TECHNISCHE INFORMATION

TI1219

Zusätzliches Blech für Douchette des HTP Brühers

HTP Brührer

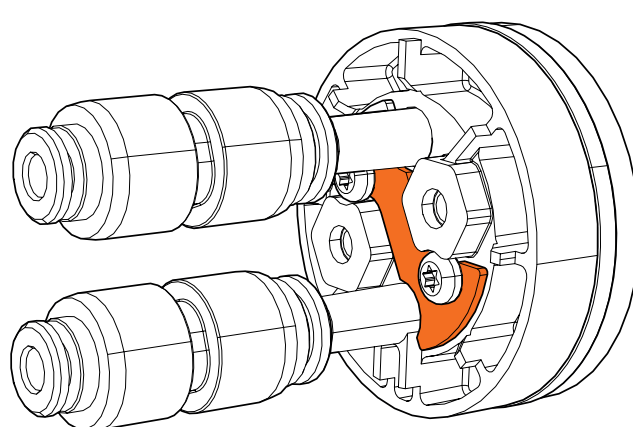
Im Zuge ständiger Verbesserungen wird am Eintrittskolben des Kunststoffbrühers ein zusätzliches Blech rückseitig montiert. Dieser Optimierungsschritt ist notwendig um die Prüfbarkeit auf einer eigens dafür entwickelten Prüfvorrichtung zu ermöglichen.

Im HO Bereich wird das Versteifungsblech ab der Produktionswoche 13/2019 mit der Seriennummer 90483086 verbaut.

Im HG Bereich wird das Versteifungsblech ab der Produktionswoche 13/2019 mit der Seriennummer 90479218 verbaut.
